Mening Stichting Waakhond over het concept nazorgplan Coupépolder.

Datum 12-07-2021

Onderstaand figuur (links) geeft de geulafzetting aan van de Kromme Aar in de 10 meter dikke kleilaag Kwel in de Zegerplas

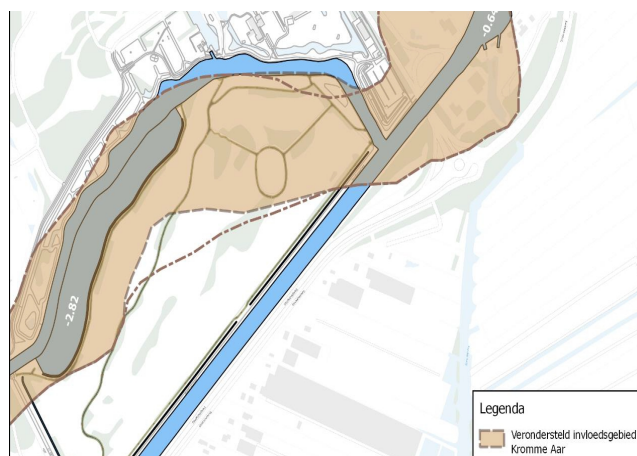
Aan de noord- en westzijde is men op 8 juni 2017 met bemalen van de ringdrainage gestopt. Onder dit gedeelte van de Coupépolder zit onder het stortmateriaal geen 10 meter dikke kleilaag maar veen en zandlagen in de oude bedding van de Kromme Aar. Hier is de druk op het bentoniet veel kleiner omdat het hier via de oude onderwaterbodems van de Kromme Aar horizontaal kan afstromen.

Het is niet bekend of die oude Kromme Aar bedding geheel door de 10 meter dikke kleilaag heen is gegaan. Uit boringen in 1995 bleek dat hier en daar het onderste deel van de kleilaag nog intact was. Het grondwater in het zandpakket onder de 10 meter dikke kleilaag gaat van west naar oost. Dit in tegenstelling met het grondwater in de geulafzetting.

Het grondwater in de geulafzetting zit als het ware gevangen tussen de muren van het omliggende kleipakket en de damwanden aan de noord en oostkant. Voor een deel gaat het grondwater verticaal naar het onderliggende zandpakket maar het grootste deel zal nu het niet meer door de ringdrainage wordt opgevangen de weg van de minste weerstand volgen en horizontaal naar de Zegerplas afvloeien.
